COMUNE DI DIMARO-FOLGARIDA

**PIANO REGOLATORE GENERALE
P.R.G. 2019**

**RELAZIONE DI
RECEPIMENTO PRESCRIZIONI**

in adeguamento ai pareri espressi con:
Verbale di Conferenza Pianificazione n.19/19 di data 12 giugno 2019
e
Lettera Servizio Urbanistica di data 07/05/2020 prot. 3576

Tav. B1 Adozione definitiva

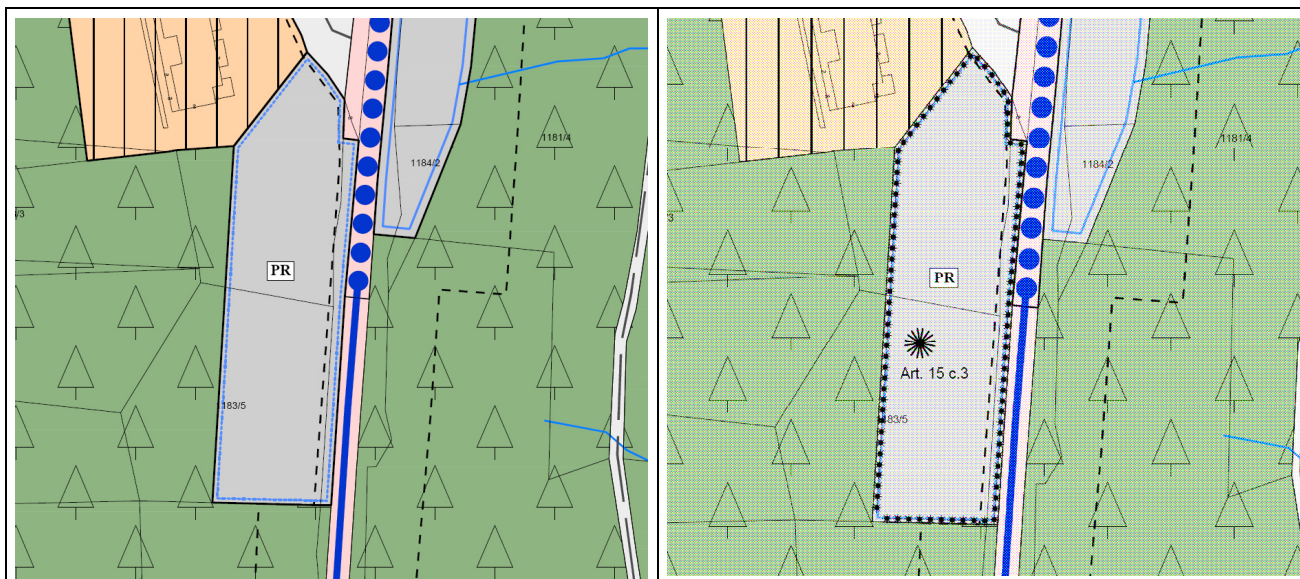
Si provvede a modificare la grafica dello specifico riferimento normativo al fine di migliorare la sua visibilità sulle tavole in scala 1:2.000.

Inserito lo specifico riferimento normativo nella cartografia.

Varianti v21 e c39

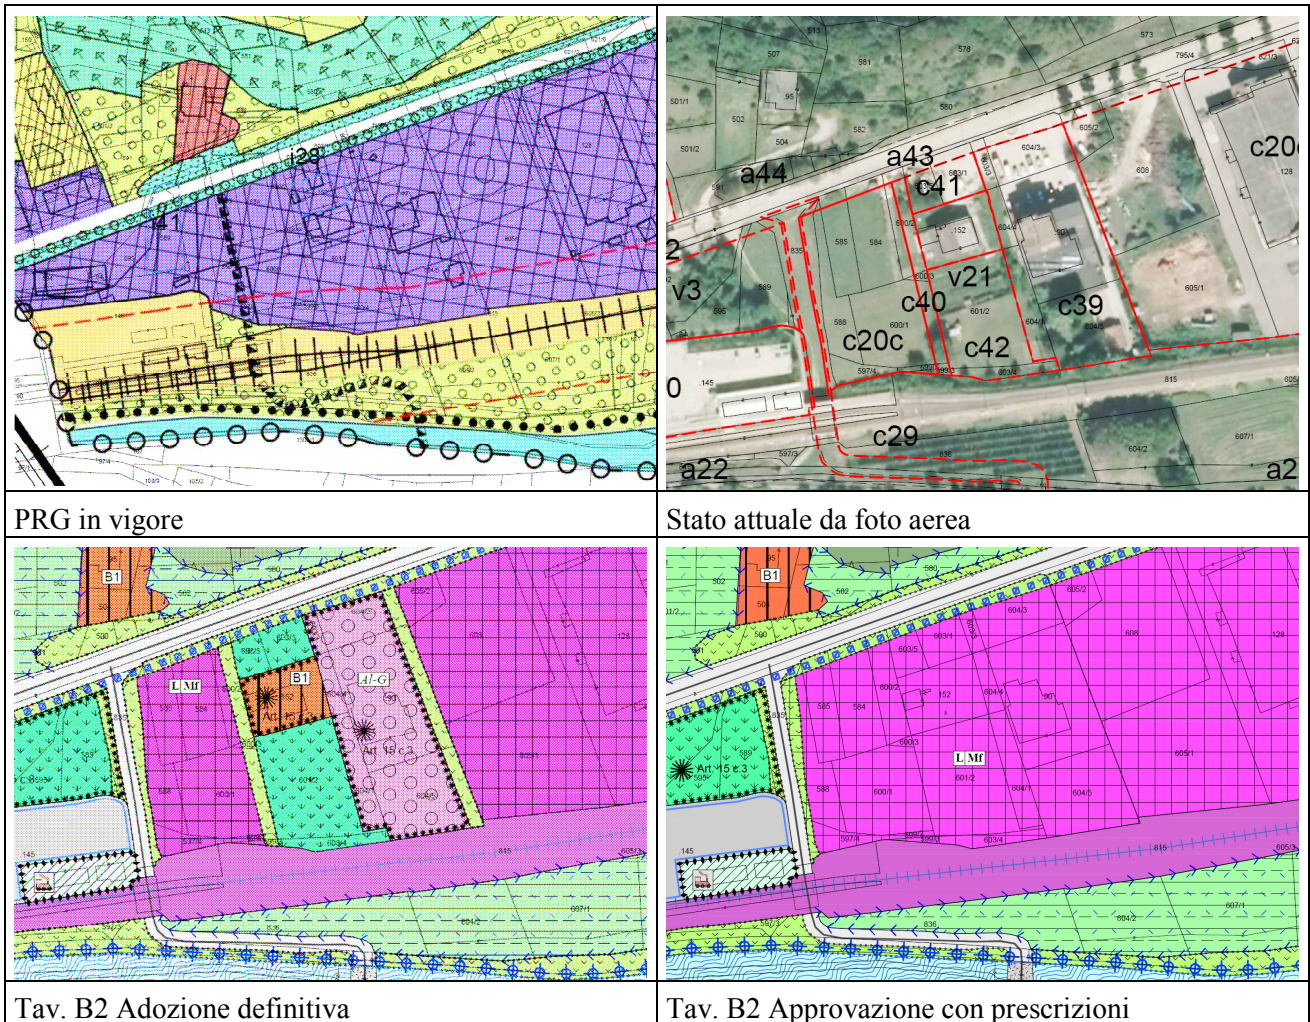
- v21: NEGATIVO per la parte ricadente in area classificata a pericolosità moderata in quanto la previsione genera un rischio elevato R3. Il parere potrà essere rivisto sulla base dei risultati dello studio di compatibilità redatto ai sensi dell'art. 17 delle norme di attuazione del PGUP.
- c39: NEGATIVO per la parte ricadente in area classificata a pericolosità moderata in quanto la previsione genera un rischio elevato R3. Il parere potrà essere rivisto sulla base dei risultati dello studio di compatibilità redatto ai sensi dell'art. 17 delle norme di attuazione del PGUP.

Le norme già contengono la prescrizione richiesta.

Varianti v36 e v37 (Società Funivie a Folgarida bassa)

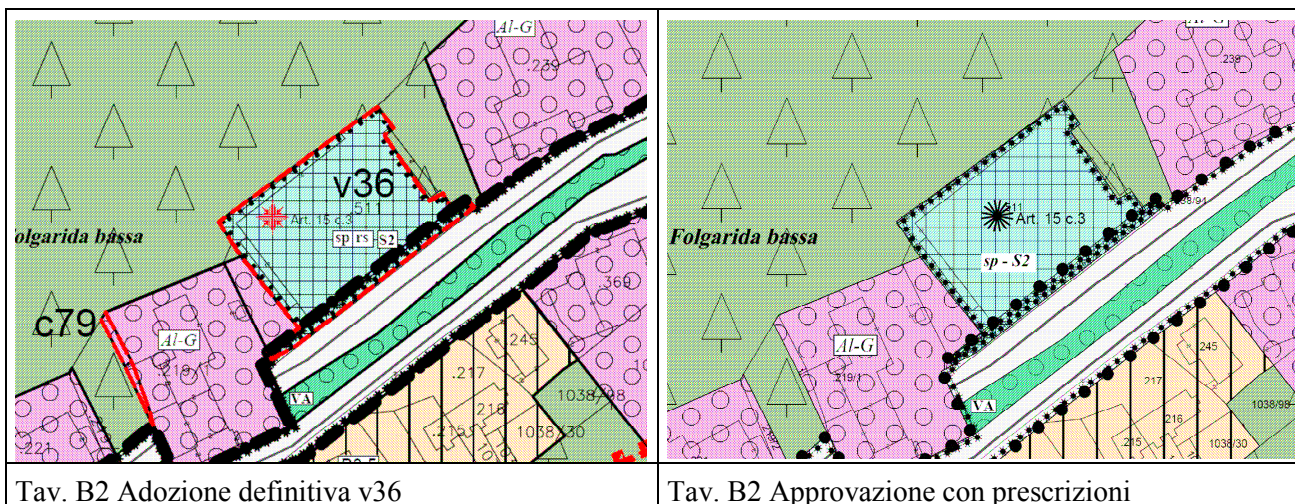
- v36: Viene riconfermato il parere NEGATIVO della prima adozione: lo studio non analizza la pericolosità dell'area in funzione di una nuova destinazione ricettiva (ABI) e dei possibili interventi elencati in norma (pag. 49), in particolare per la realizzazione di parcheggi multipiano ed interrati, in un contesto particolarmente fragile ed in erosione quale il versante che scende verso il rio Rotian. Modificare di conseguenza la norma di riferimento.

Per l'adozione definitiva si provvede su prescrizione a stralciare la previsione di variante relativa alla p.ed. 511 che già oggi contiene un parcheggio multipiano seminterrato ed una sala conferenze.

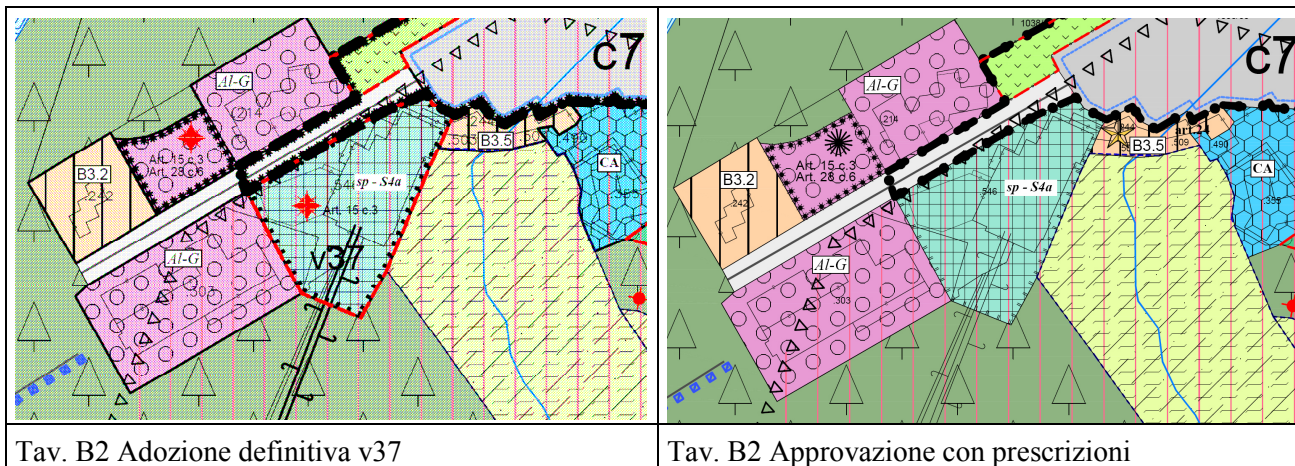
- v37: Viene riconfermato il parere NEGATIVO della prima adozione: lo studio non analizza la pericolosità dell'area in funzione di una nuova destinazione ricettiva (ABI) e dei possibili interventi elencati in norma (pag. 50). Modificare di conseguenza la norma di riferimento.

Per l'adozione definitiva si provvede su prescrizione a stralciare la previsione di ampliamento della stazione di partenza.

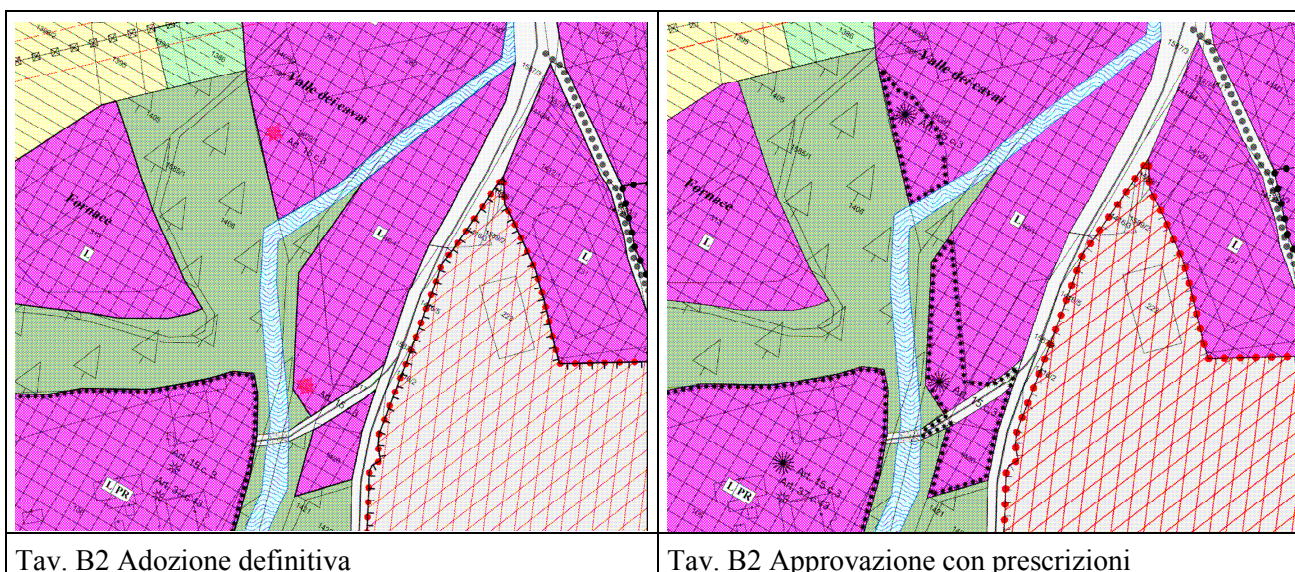
- Sotto il profilo urbanistico, in merito alle varianti v36 e v37, e in via generale alle modifiche introdotte con l'adozione definitiva in accoglimento di osservazioni inerenti zone comprese nell'area sciabile del PUP, sotto il profilo urbanistico si richiama che le attività ammissibili devono in ogni caso essere ridefinite in coerenza con quanto stabilito dall'articolo 35 delle norme di attuazione del PUP, e del Capo V del regolamento urbanistico edilizio provinciale.

Le previsioni di variante v35 relativa alla stazione di arrivo sp S4b si è provveduto a stralciare quanto non appare in linea con quanto ammesso dalle norme del PUP e del regolamento attuativo dpp 8-61/Leg.

(Stralciata la lettera b) "Oltre a quanto previsto alla lettera precedente, è ammessa la realizzazione anche di alloggi per il custode, o gestore dei servizi, e di foresteria.")

Variante a37 (Zona produttiva Monclassico)

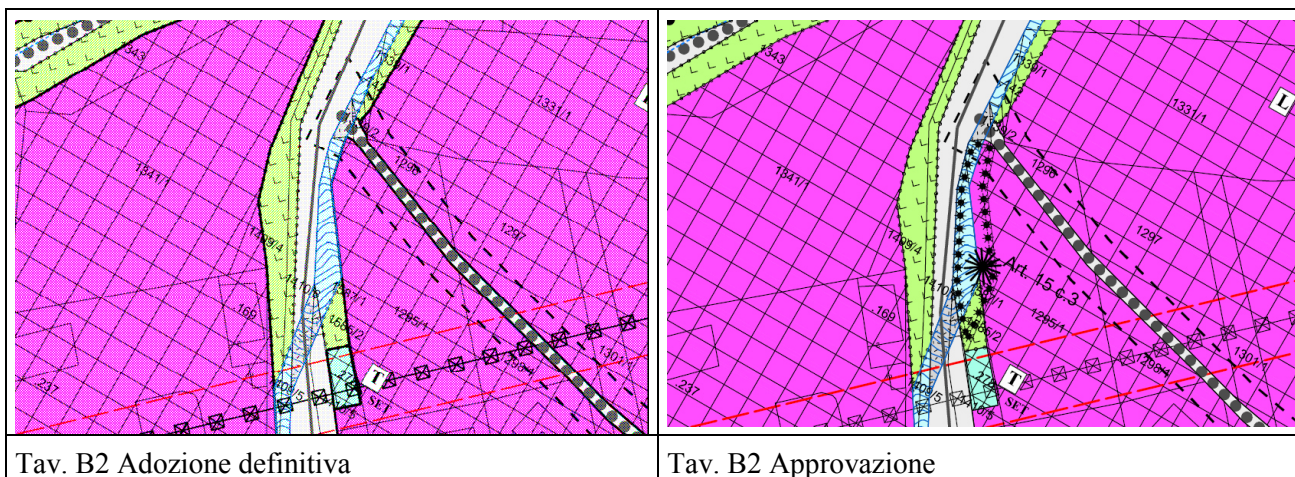
- a37: POSITIVO. Il Servizio Bacini montani ricorda che eventuali interventi in fascia di rispetto idraulico (10 m) sono soggetti ad autorizzazione ai sensi della L.P. 18/76; ritiene, comunque, inderogabile tale fascia per nuove costruzioni. Inoltre, in base alle analisi disponibili e utilizzate per la redazione della nuova CaP non in vigore ma preadottata, segnala che l'area presenta delle criticità; pertanto, eventuali interventi in fase progettuale, devono essere accompagnati da un approfondimento di carattere idrologico-idraulico che valuti la compatibilità del progetto con la pericolosità del sito.

Si provvede ad inserire vincolo puntuale richiamando l'articolo 15.3

Variante c71 - Piazza Folgarida Bassa

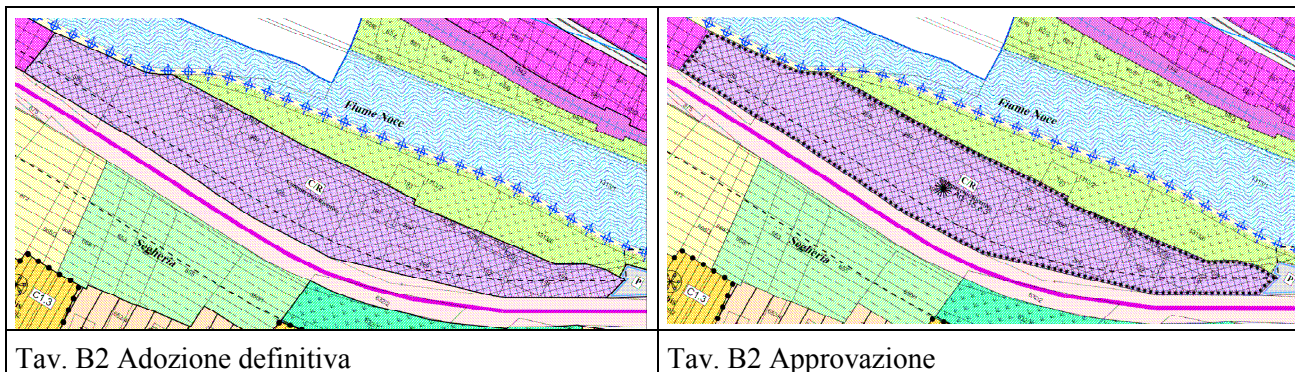
- c71: Il Servizio Geologico richiama il parere espresso in prima adozione ribadendo che gli interventi in fase progettuale, entro l'area in variante, devono essere supportati da uno studio geologico che affronti in maniera dettagliata le problematiche idrogeologiche, dovute principalmente al drenaggio e allo smaltimento delle acque di falda e superficiali e alla stabilità delle scarpate in erosione, che scendono verso l'impluvio. La possibilità, inoltre, di realizzazione piani interrati dovrà essere verificata attentamente in quanto potrebbe comportare importanti opere di consolidamento. Tale prescrizione dovrà essere riportata sulle norme di piano. Il Servizio Foreste e fauna richiama il parere espresso in prima adozione, segnalando il rispetto della delibera del Comitato Tecnico Forestale n.189 del 21/09/1993 e specificando che la fattibilità degli interventi eventualmente previsti nelle aree boscate, è subordinata all'esito dell'istruttoria al cambio di coltura ai sensi della l.p. 11/2007.

Si provvede ad integrare la prescrizione già contenuta all'articolo 15.3.

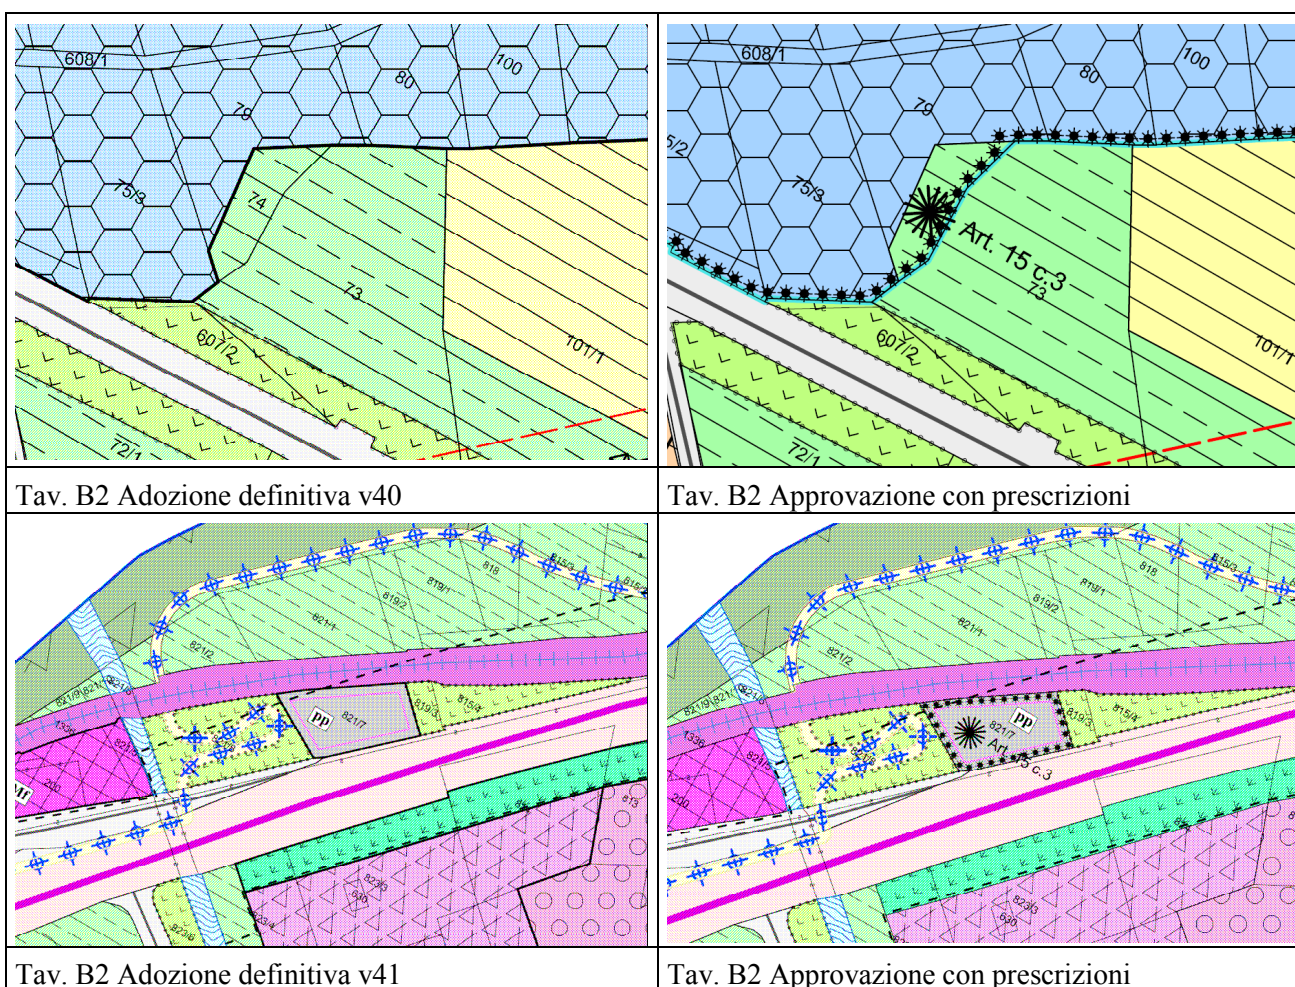
- V41 POSITIVO. Il Servizio Bacini montani, in base alle analisi disponibili e utilizzate per la redazione della nuova CaP non in vigore ma preadottata, segnala che l'area presenta delle criticità; pertanto, eventuali interventi in fase progettuale, devono essere accompagnati da un approfondimento di carattere idrologico-idraulico che valuti la compatibilità del progetto con la pericolosità del sito.

Si provvede ad inserire la prescrizione all'articolo 15.3.

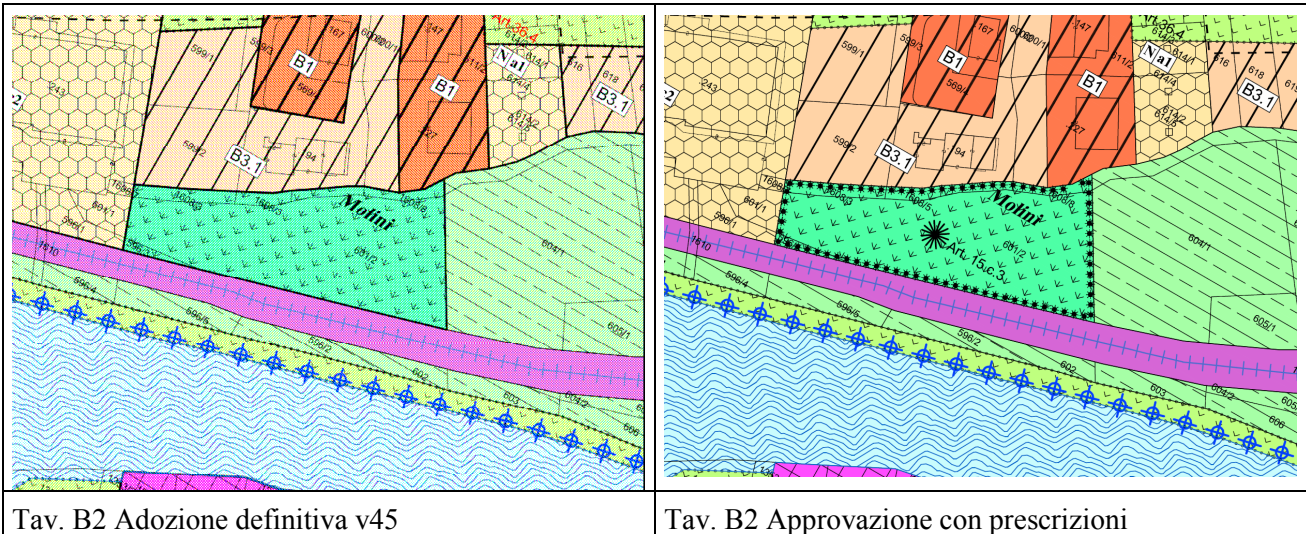
- V45 Il Servizio Bacini montani segnala che l'area a "Verde privato" può essere ammessa subordinatamente alla non edificabilità che dovrà essere espressamente indicata nelle norme di attuazione, in quanto la variante si localizza in area a pericolosità media.

Si provvede ad inserire la prescrizione all'articolo 15.3.

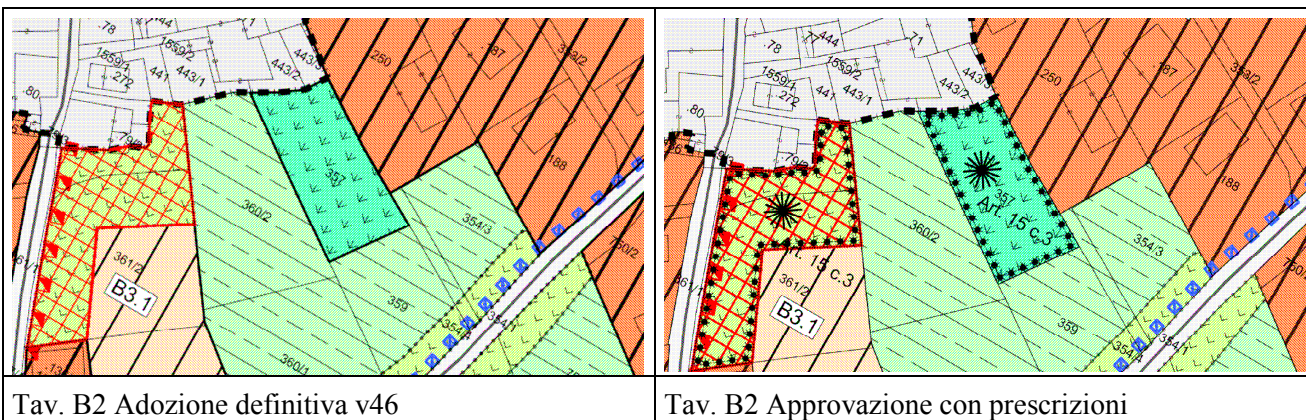
- V46 POSITIVO. Il Servizio Bacini montani, in base alle analisi disponibili e utilizzate per la redazione della nuova CaP non in vigore ma preadottata, segnala che l'area presenta delle criticità; pertanto, eventuali interventi in fase progettuale, devono essere accompagnati da un approfondimento di carattere idrologico-idraulico che valuti la compatibilità del progetto con la pericolosità del sito.

Si provvede ad inserire la prescrizione all'articolo 15.3.
